Bergeron Thouin
Associés
Architectes Inc.

Le 17 mars 2015

Projet : Remplacement des casiers d'élèves et ajout de plafonds suspendus dans les aires communes – École secondaire PAT

Objet : ADDENDA N° 1 – Architecture, Électricité

Dessin no : A-202
ADD 01

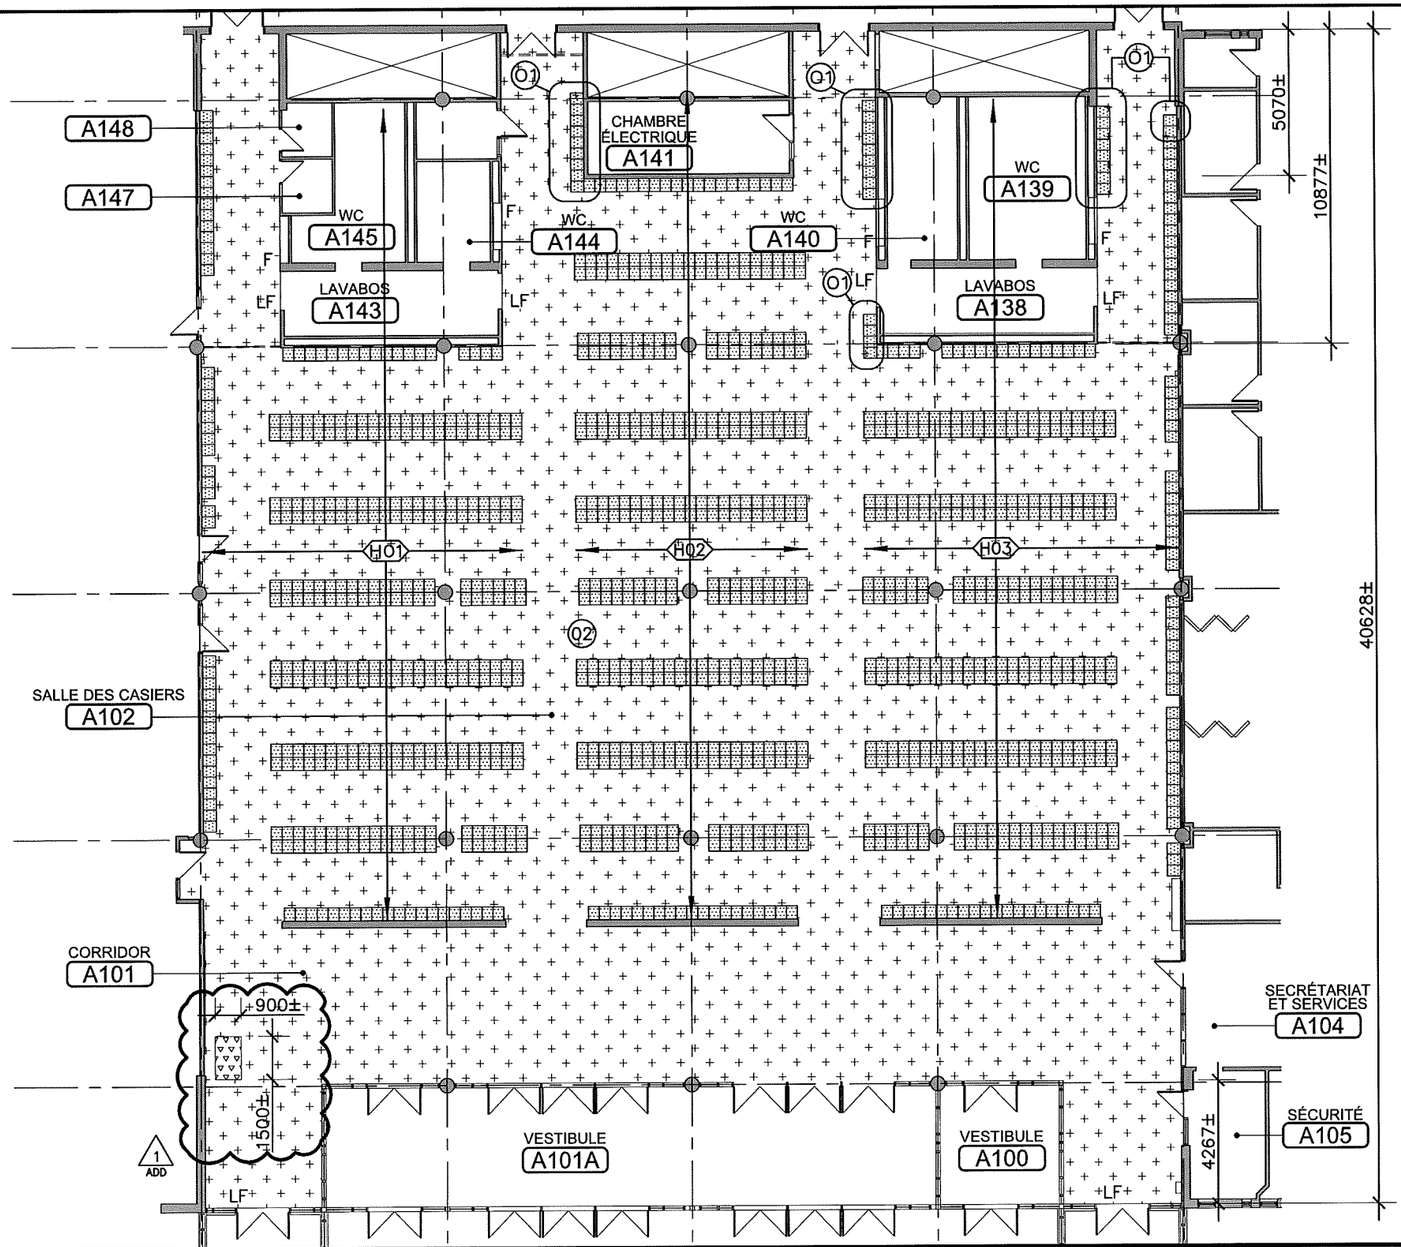
A-1.2.2 PLAN / A-202 / CONSTRUCTION – PLAN DU REZ-DE-CHAUSSEE (SECTEUR CASIERS, BLOC A)

.1 **Remplacer** le dessin A-202 par le dessin A-202 ci-joint.

NOUVEAU CASIER À FOURNIR ET INSTALLER. 1 ADD

FIXER LES CASIERS AU PLANCHER DE BÉTON AVEC DES CORNIÈRES CONTINUES DE 75mmx75mmx3mm. DISSIMULER LES CORNIÈRES SOUS LES BASES DES CASIERS. FIXER AUX MURS DE BLOCS DE BÉTON AVEC DES VIS

NETTOYER, PRÉPARER LES SURFACES DE LA DALLE DE BÉTON POUR RECEVOIR LES NOUVEAUX FINIS DE PLANCHER SELON LES RECOMMANDATIONS DES MANUFACTURIERS. 1 ADD

1 COUCHE D'ÉPOXY CLAIRE (SIKAFLOOR 2002) DE 20 MILS E.F.M ET 2 COUCHES D'URÉTAHNE ALIPHATIQUE (SIKAFLOOR DUOCHEM 942) FINI SATIN DE 3 MILS E.F.M D'ÉPAISSEUR CHACUNE SUR LA DALLE DE BÉTON (VOIR DEVIS).
– SUPERFICIE: 1065m²±

(01) NOUVEAUX CASIERS SUPPLÉMENTAIRES AJOUTÉS.

(02) INSTALLER UNE PLINTHE DE CAOUTCHOUC À LA BASE DES NOUVEAUX CASIERS MÉTALLIQUES (VOIR LÉGENDE DES FINIS, PAGE A–501).

Dessin no : A-204
ADD 01

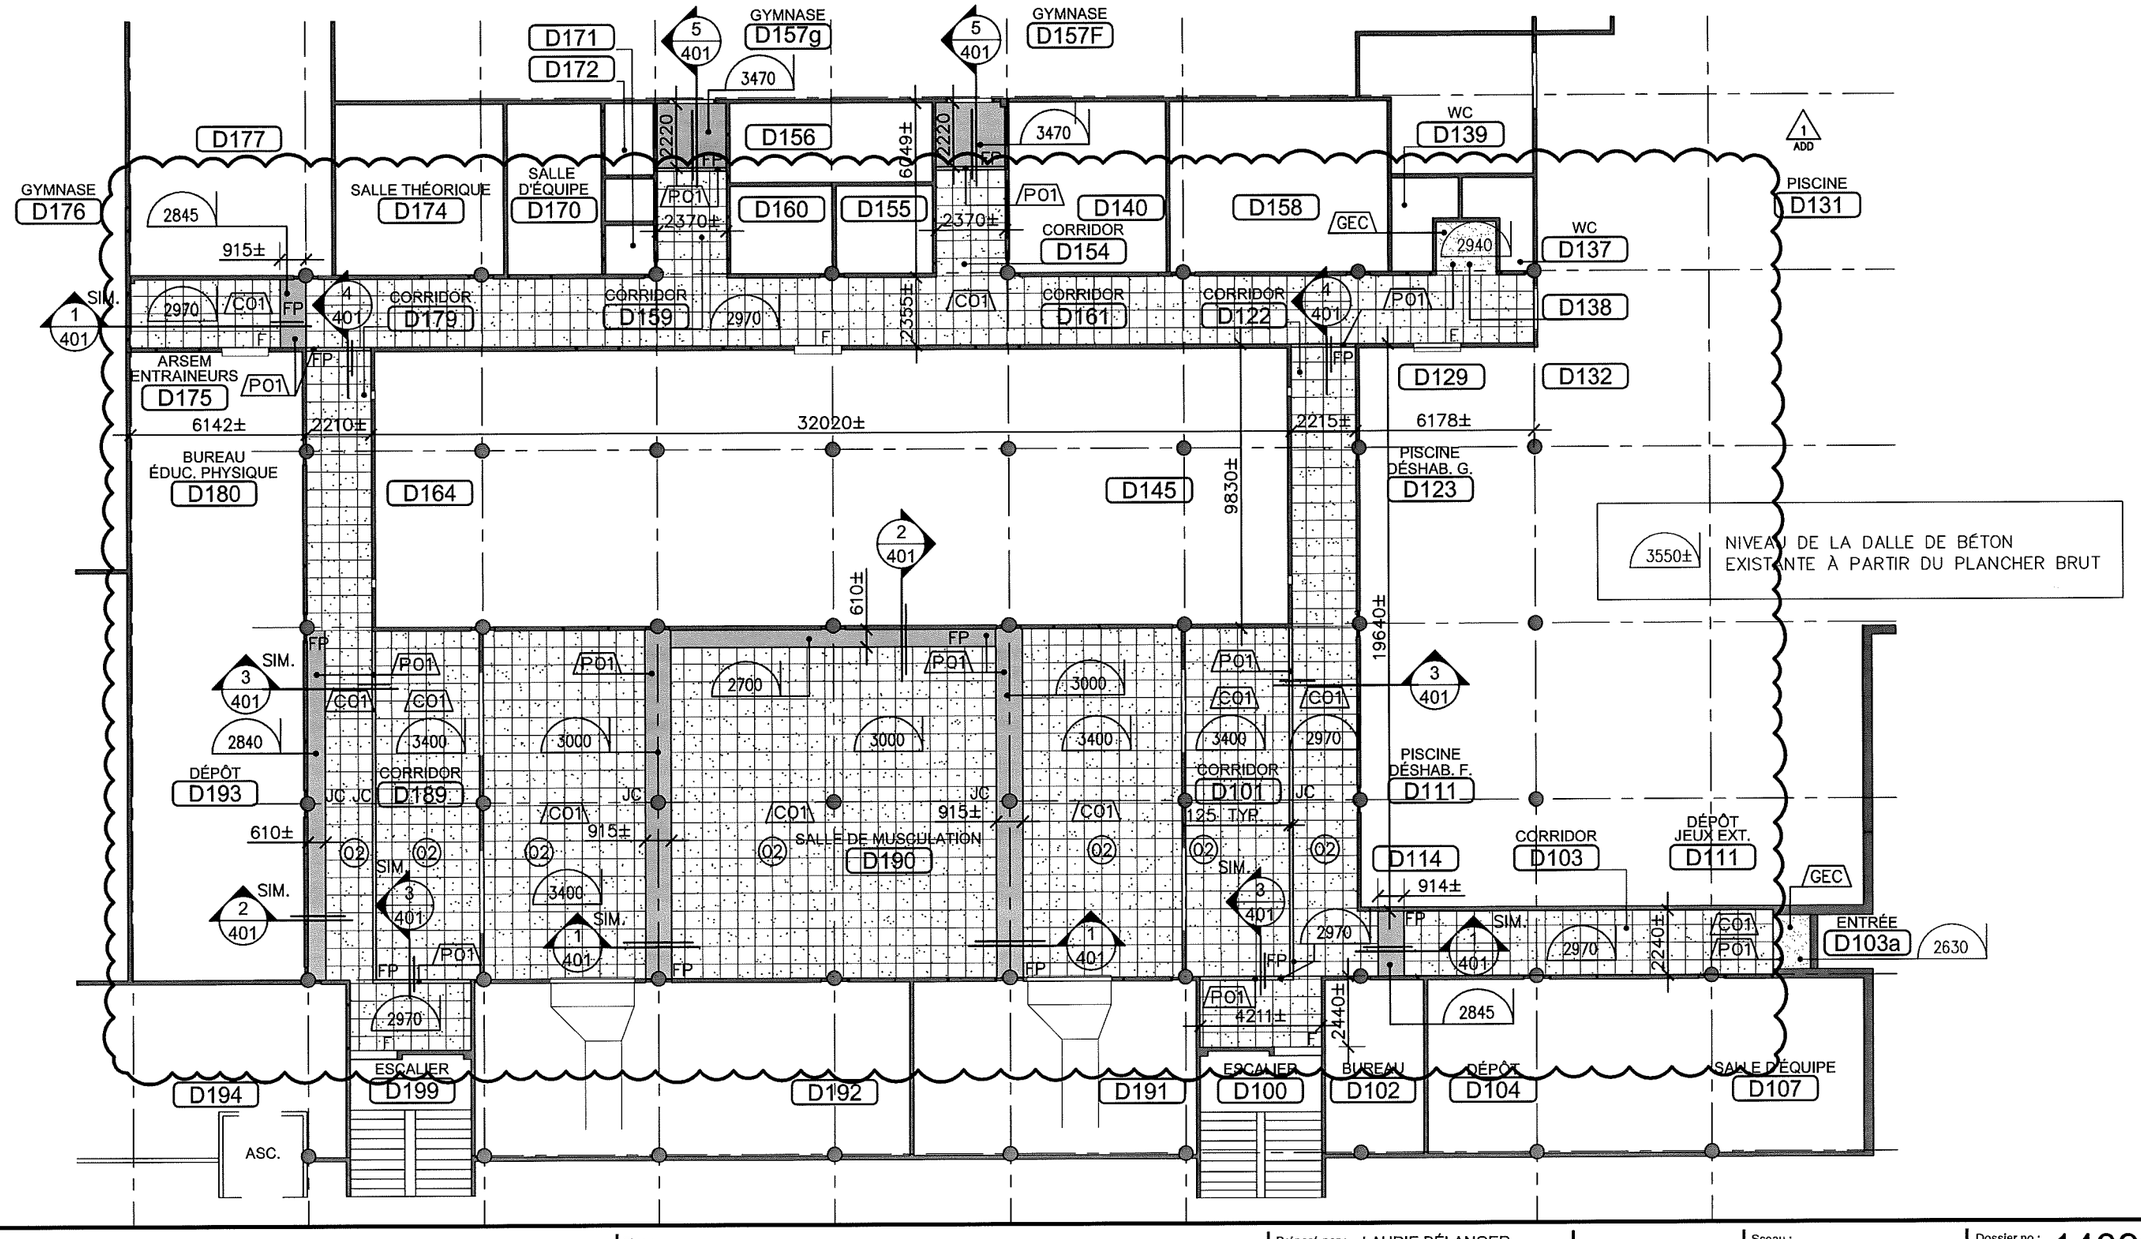
A-1.2.4 PLAN A-204 / CONSTRUCTION – PLAN DE PLAFONDS REFLECHIS DU REZ-DE-CHAUSSEE (SECTEUR SPORTIF, BLOC D)

.1 **Remplacer** le dessin A-204 par le dessin A-204 ci-joint.

PRÉPARÉ PAR:	VÉRIFIÉ PAR:	DATE:	ÉCHELLE:	RÉFÉRENCE:	DOSSIER:	PLAN No.:
S. DUBOIS	S. MANN	2015/03/16	1:200	E-101	L5097-51	CRE-1

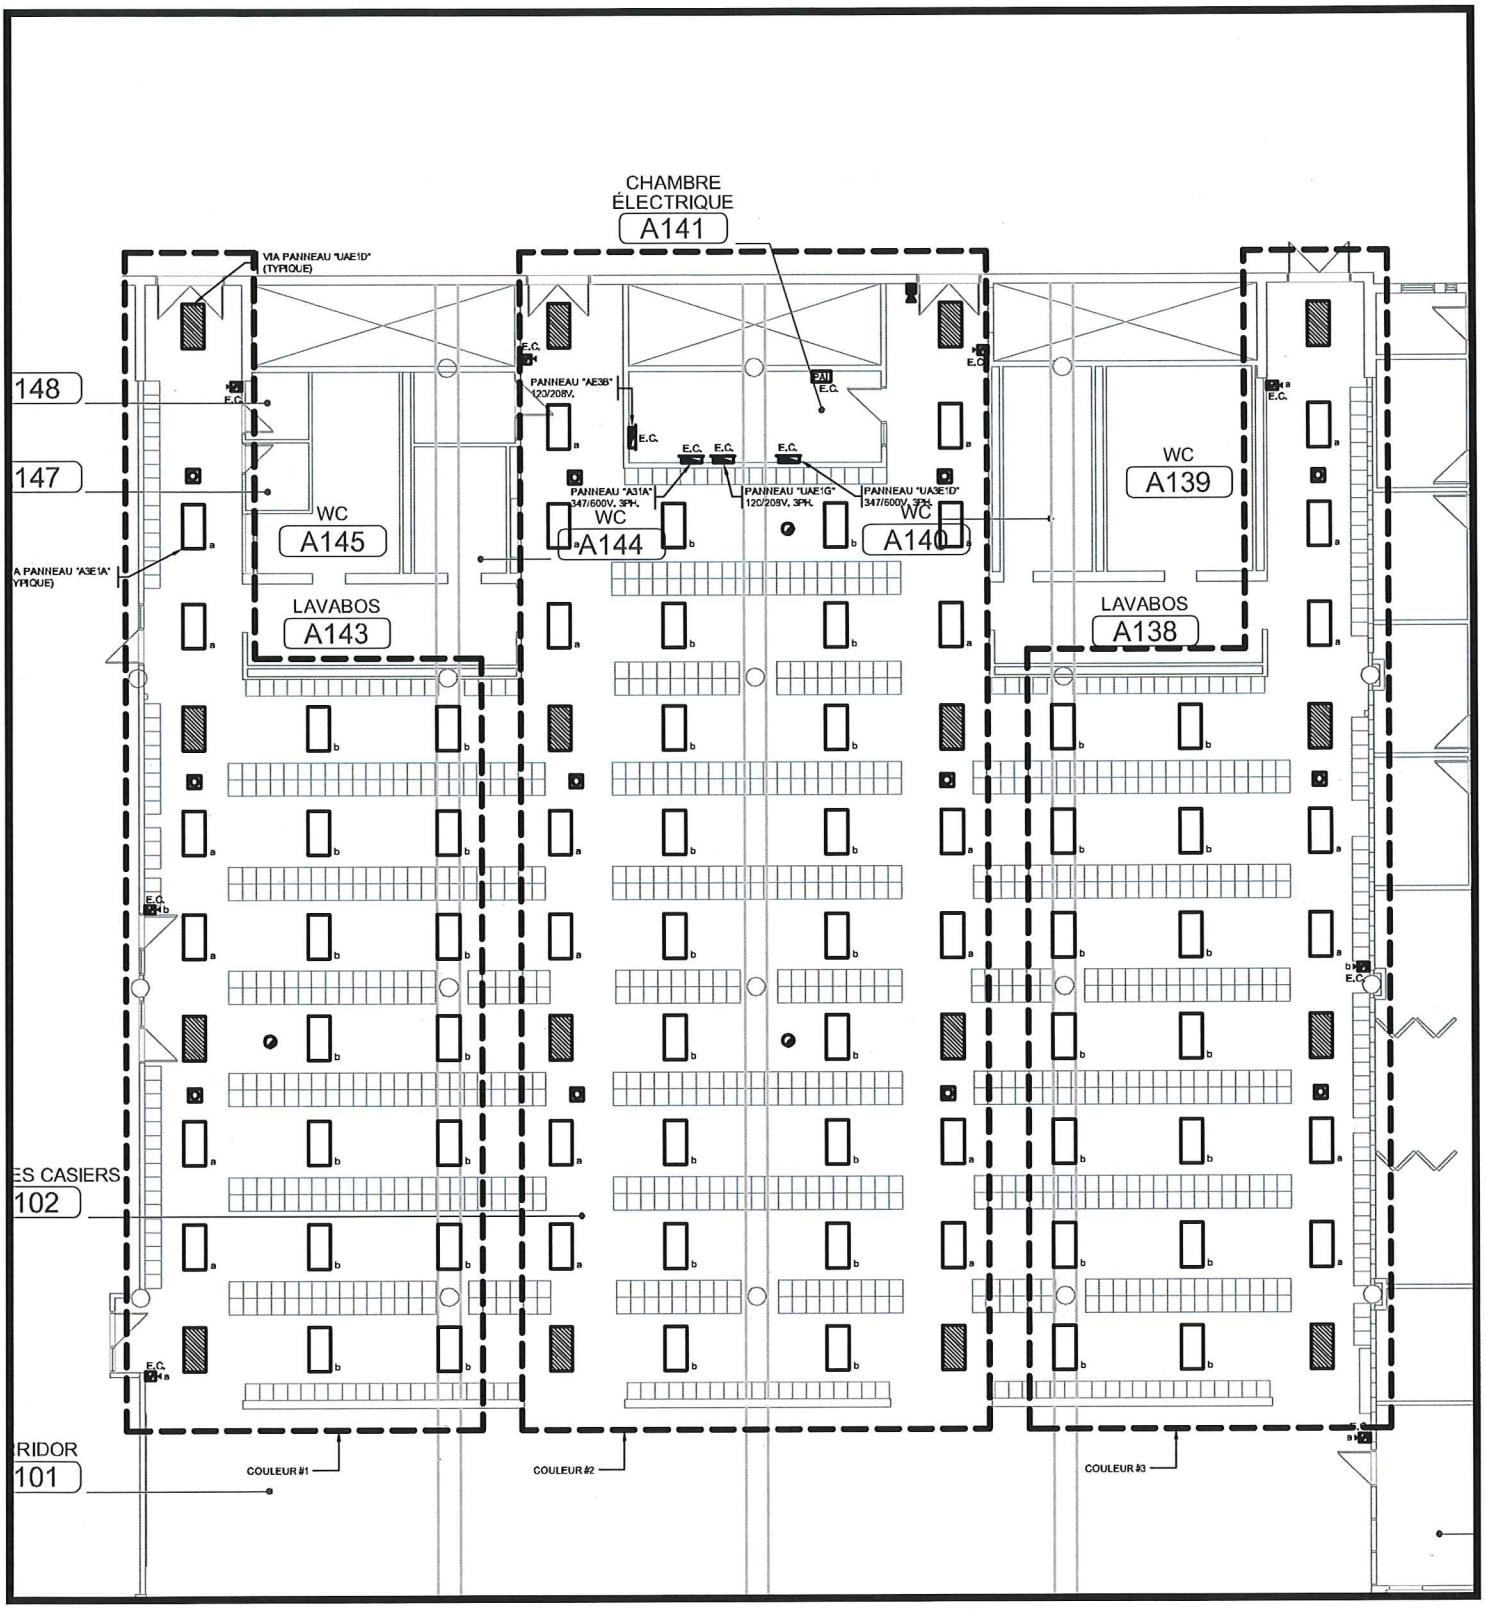
1.1.1 **E-101**

- Les luminaires sur ce plan doivent être peints d'une couleur spécifique à l'usine. Trois (3) couleurs distinctes sont requises. Confirmer les couleurs avec l'architecte. Voir croquis CRE-1 ci-joint.

- Les détecteurs de mouvement « D3 » sont éliminés.
